# 改善箇所説明図

## 基準不適合発生箇所

取り付け位置を誤った部品(アクスルブラケット)  
(写真は正規品)

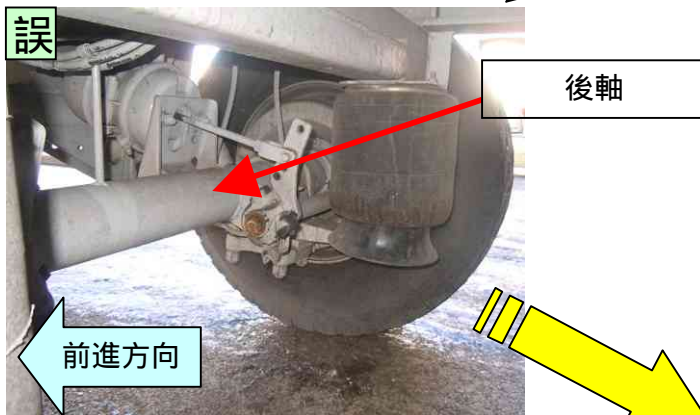
トレーラの車軸において、アクスルブラケットの取り付け位置を誤ったため、当該車軸および制動装置の向きが上下左右逆に取り付けされているものがある。そのため、制動装置のブレーキシューに対するブレーキドラムの回転方向が正規回転に対し逆転し、直進時の制動能力が道路運送車両の保安基準を満足しないおそれがある。

全車両、全ての車軸を良品に交換する。

スラックアジャスターのレバーの向きで識別可能なため特別な識別は行わない。  
スラックアジャスターが車軸後方取り付けの場合はレバーが下向き。  
スラックアジャスターが車軸前方取り付けの場合はレバーが上向き。
